#### **Vyjádření k PD na akci „II/280Libáň – Kopidlno – II. etapa, 1. část“**

Na základě Vaší žádosti zasíláme vyjádření k PD na akci „II/280Libáň – Kopidlno – II. etapa, 1. část“ ve staničení km 22,440 – 24,648.

#### **Během I. etapy uzavírky navrhujeme pro VLAD objíždnou trasu takto:**

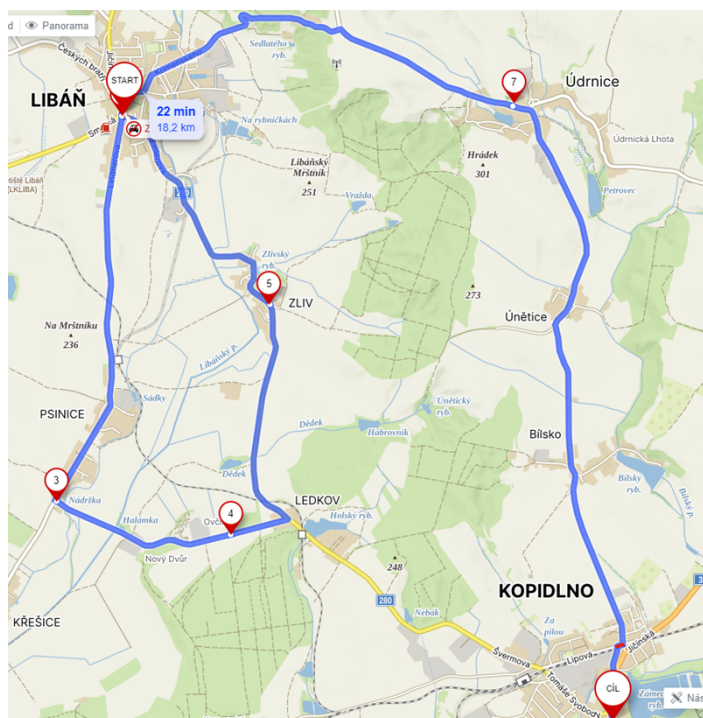
Na křižovatce silnic II/280 a III/28031 musí být umožněn průjezd autobusu.
